## Klage på godkjenning av alle 3 MTA-planer for Øyfjellet vindkraftverk.

Motvind Norge klager med dette på godkjenning av alle tre MTA-planer for Øyfjellet vindkraftverk. Dette gjelder vedtak om godkjenning av konsesjonsendring datert 18.12.2019 ref.: 201104174-167, vedtak om godkjenning av detaljplan, miljø-, transport- og anleggsplan og andre konsesjonsvilkår datert 18.12.2019 ref.: 201707386-83 og vedtak om godkjenning av miljø-, transport – og anleggsplan for nettilknytning datert 18.12-2019 ref.: 201707386-82, Øyfjellet vindkraftverk.

##### *4.1 MTA-planen for planområdet viser ikke fram arealkonsekvensene.*

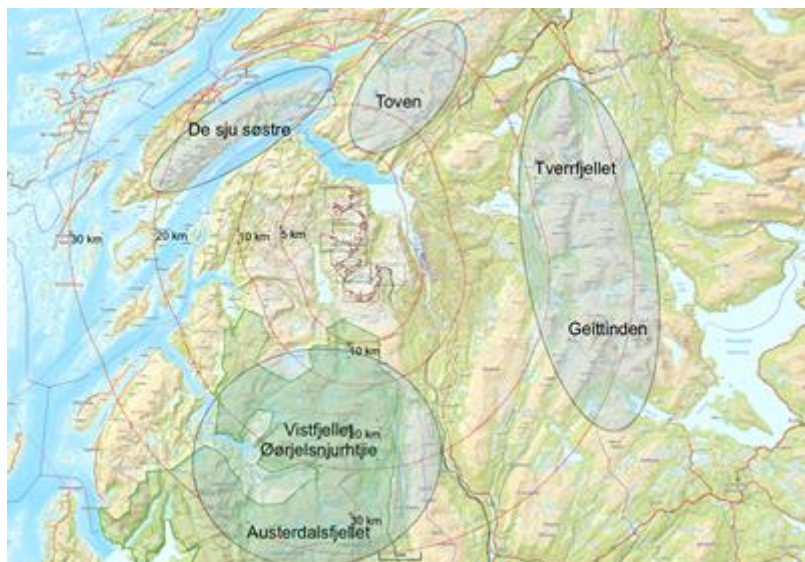
MTA planen har flere kart med synlighet, men alle stanser ved 20 km avstand. Motvind Norge har fått utarbeidet nye konsekvenskart som viser at det planlagte vindkraftverket vil bli godt synlig fra

hele Helgelandskysten, bl.a. fra hele rekka Syv søstre. Spesielt i øst og også noe i sør vil turbinene bli synlige langt utover 20 km.

Grafikken i MTA-kartene toner ned konsekvensene, og det er ikke lett å studere dem da de har dårlig oppløsning, og blir svært små i A4-format. Det er ikke lett å trenge inn materien, og i praksis underkommuniseres konsekvensene for dominans og synlighet. Vindkraftverket omtales også som «Øyfjellet vindkraftverk», men i realiteten er det *alle fjellene i fjellområdet Vesterfjellan* som nå er planlagt bygd ned. Selve Øyfjellet tilhører planområdet, men alle turbiner er fjernet derfra. Det geografiske området som rammes er dermed ikke nevnt.

*Kartet med anlegget er tegnet inn fra MTA-planen. Det er tegnet inn sirkler i avstand 5, 10, 20 og 30 km fra turbinene. Nasjonalparken Lomsdal Visten ligger godt innenfor synsvidde. De sju søstre ligger 15 km unna. Toven, Tverrfjellet og Geittinden ligger 10-20 km unna. Alle kart er utarbeidet av Bård S. Solem.*

#### 4.2 Er synligheten egentlig kjent for folk på Helgeland og i Mosjøen?

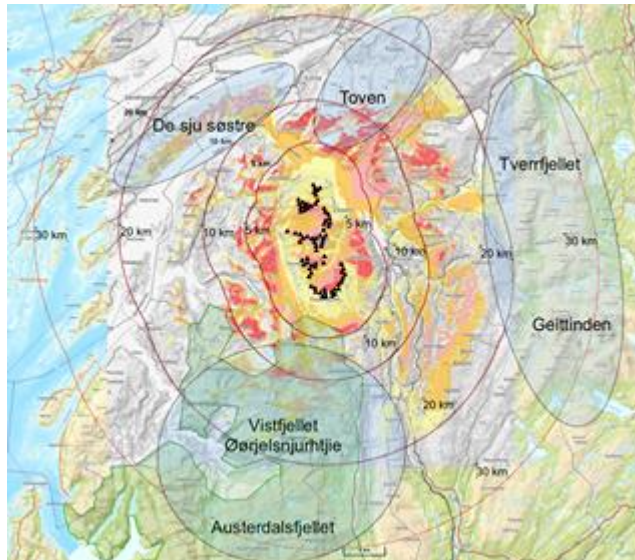
Motvind Norge stiller spørsmål om dette er i strid med retten til miljøinformasjon, og den generelle retten til å kunne ivareta sine interesser. Det er mange som lever av turistrelatert virksomhet i området som også er kjent som et av Norges vakreste. Dette temaet er ikke en del av vurderingsgrunnlaget hverken for konsesjonen eller MTA-planen.

#### 4.4. Totaldominans er ikke vist fram på kart.

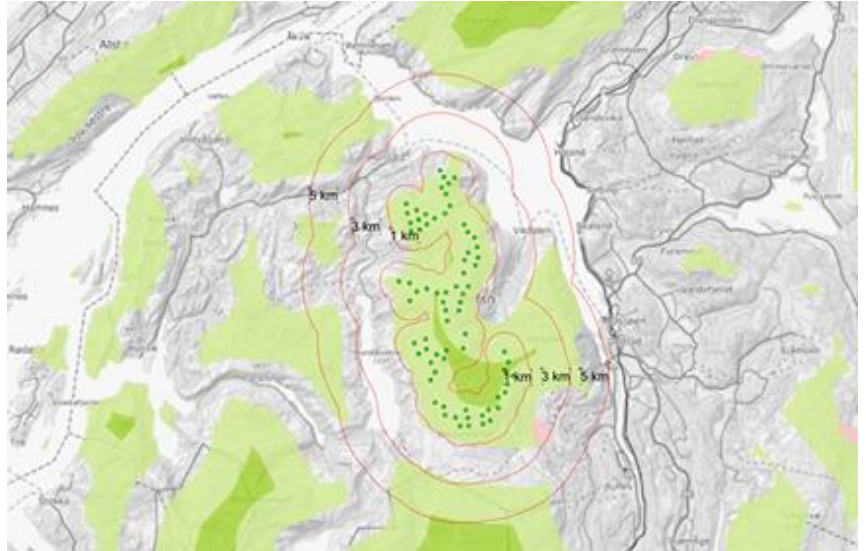
Kartet fra Motvind Norge viser totaldominans (3x turbinhøyden) og ytre visuelle dominanssone (10x turbinhøyden). Dette er dramatiske arealbruksendringer som ikke visualiseres i søknader eller MTA-plan. Men det er likevel begreper som NVE og Miljødirektoratet benyttet i sine beskrivelser. Dette er i faktisk konsekvens industrialisering av enorme områder. Legg merke til hvor liten Mosjøen og industrianlegget der blir! Dominansen er teoretisk beregnet på flat mark, men i kupert terreng der turbinene står på høydedrag blir dominansen større enn det kartet viser.

**Visualiseringen vi har gjort viser hvor store inngrep og arealkonsekvenser det er snakk om, og dette er ikke vurdert hverken i MTA-planen eller konsesjonen. Dette kan være et brudd på forvaltningslovens § 17, retten til miljøinformasjon i miljøinformasjonsloven og grl. § 112. Motvind Norge mener arealkonsekvensene må tillegges mye større vekt, og at konsesjoner som ikke har vurdert dette, har hjemmelsmangel.**

### 7.1 Hele fjellheimen er blokkert

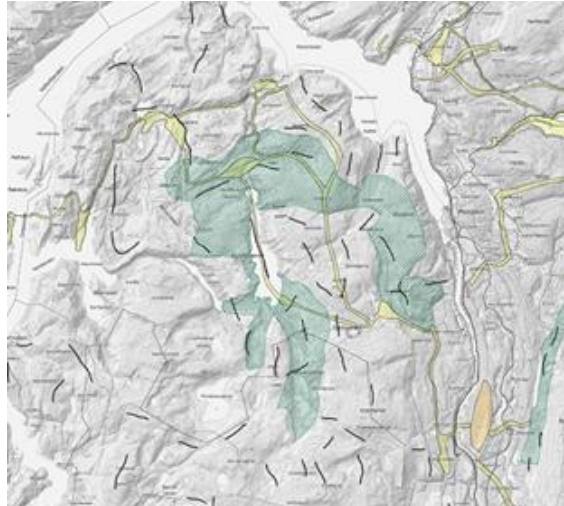
I MTA-planen er radiusen for iskast oppgitt til 280 m. Som vi ser av kartet blir hele fjellheimen blokkert av faren for iskast. Det kan oppstå iskast på 2 timer - dvs. at forvarsel er vanskelig, fordi det da blir umulig å varsle de som har tatt seg inn i fjellet før iskast oppstår. Dette har både betydning for turgåere, sau på beite og reindrift og ville dyr.

*Avbøtende tiltak i form av skilting vil ikke hjelpe dyr, og det vil i praksis gjøre at ingen personer beveger seg i området. At det «tilrettelegges for friluftsliv her» fremstår som et avbøtende tiltak uten reell verdi.*

## 7.2. Reindrift og iskast.

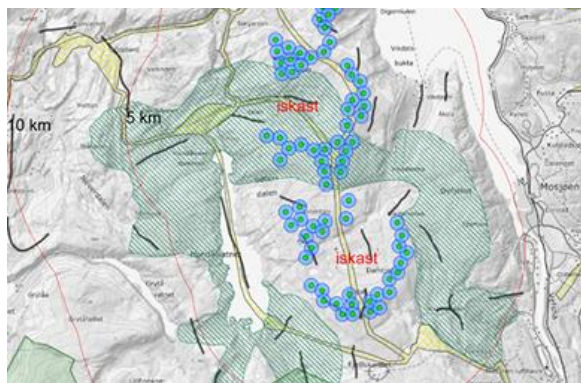
MTA-planen nevner overhodet ikke utfordringene reindrift vil få i forhold til iskast. Vindkraftanlegget legges midt i vårbeite for okse og kalvingsland, og flyttlei.

*Faren for iskast er ikke med i vurderingen av reindriftens forutsetninger for drift. Den viser på nytt at hverken vindkraftverket eller forslagene til avbøtende tiltak ikke lar seg forene med reindriften. Det grønne på kartet er kalvingsområder.*

*Dette kartet viser iskast i kalvingsområde og trekkruter. Oksebeiteland som vårbeite dekker hele området.*
